Sun Fire™ V440 服务器 产品说明

文件号码 817-2848-15
2005 年 3 月, 修订版 A

Sun Fire V440 服务器产品说明

图 1 通气管

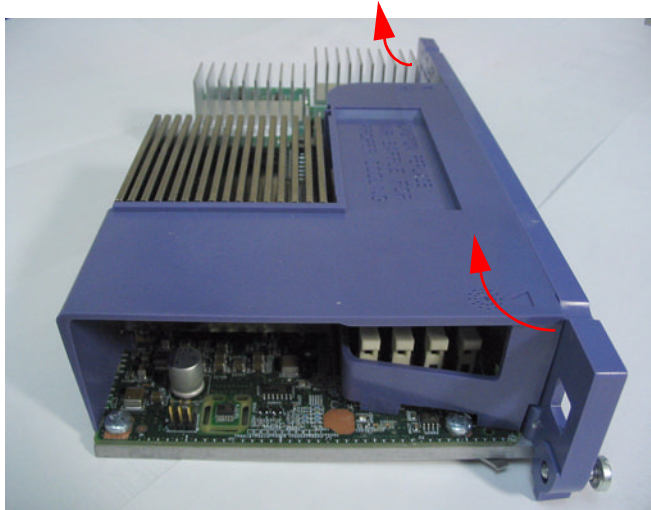
在 1593 MHz 的 CPU 模块中，需要使用通气管对 CPU 进行冷却。使用通气管还可以增强对 DIMM 以及 DC/DC 转换器场效应晶体管 (FET) 的冷却作用。冷却对新 2 GByte Micron FBGA 样式的 DIMM 非常见效。

注意 – 必须安装通气管，才能确保为所有安装了 1593MHz CPU 模块的系统提供适度的冷却。

通气管是用单片塑胶制成的，它通过三个点固定到 CPU 模块上。其中的两个固定点是两个圆形销钉，这两个销钉通过穿过 DIMM 板上的两个孔进行固定，最后一个固定点通过咬合固定在 CPU 散热器表面的下方。

1. 小心地松开与 CPU 模块边缘咬合在一起的通气管。
将通气管拉离 CPU 模块边缘后提起它。

2. 提起通气管，从 CPU 散热器下方取下通气管。

▼ 如何安装通气管

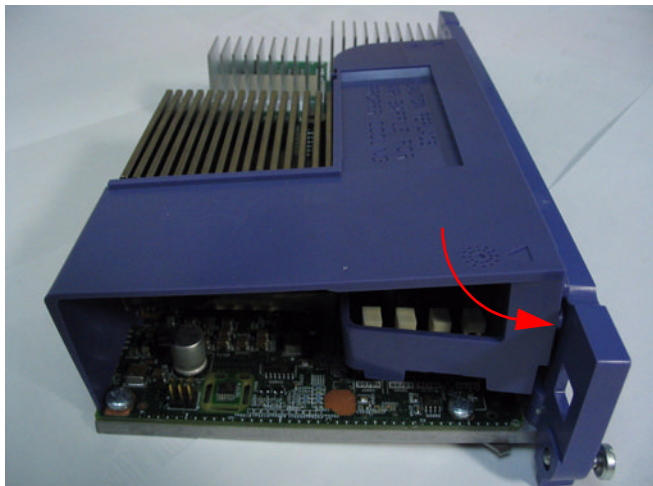
1. 将通气管对准 DIMM 板上的 CPU 散热器和安装孔。
2. 咬住 CPU 散热器下面的通风栓，并把安装销钉插入 CPU/内存模块边缘上的安装孔中。
